## **VYJÁDRĚNÍ K ZÁMĚRU MODERNIZACE TRAŽOVÉHO ÚSEKU NYMBURK - LYSÁ NAD LABEM (OV1279)**

Vyjádření se týká předpokládané stavby železničního podjezdu v ulici Stržiště - Ke Karlovu v Lysé nad Labem.

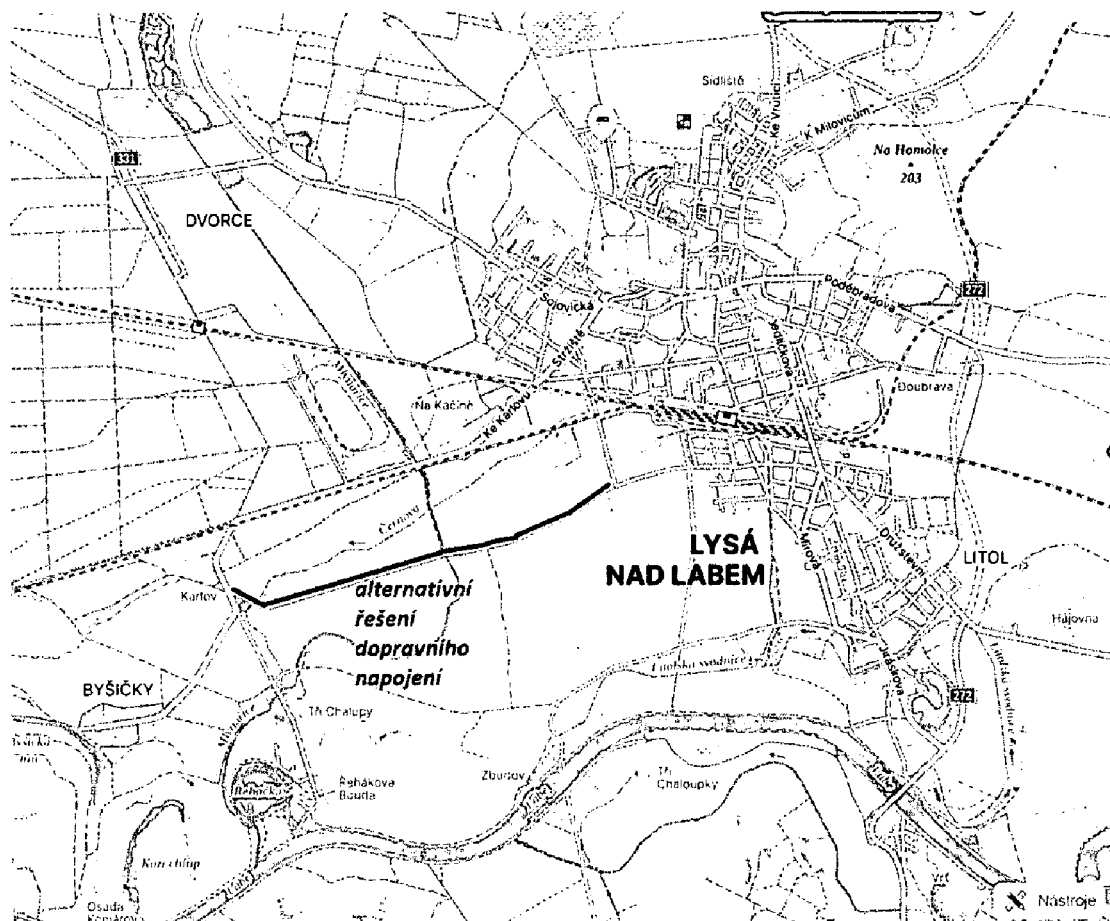
**Z výše uvedených důvodů nesouhlasím s plánovanou stavbou podjezdu a žádám, aby bylo upřednostněno existující alternativní dopravní řešení, viz. obr.**

Žádám, aby bylo prokázáno, že alternativní spojení komunikací vedoucí z ulice Na zemské stezce ke křižovatce u Karlova je z nějakého zásadního důvodu nevyhovující a vyžaduje nebo ospravedlňuje výstavbu nákladného, technicky náročného, náš dům ohrožujícího a pro obytnou zónu zatěžujícího podjezdu.
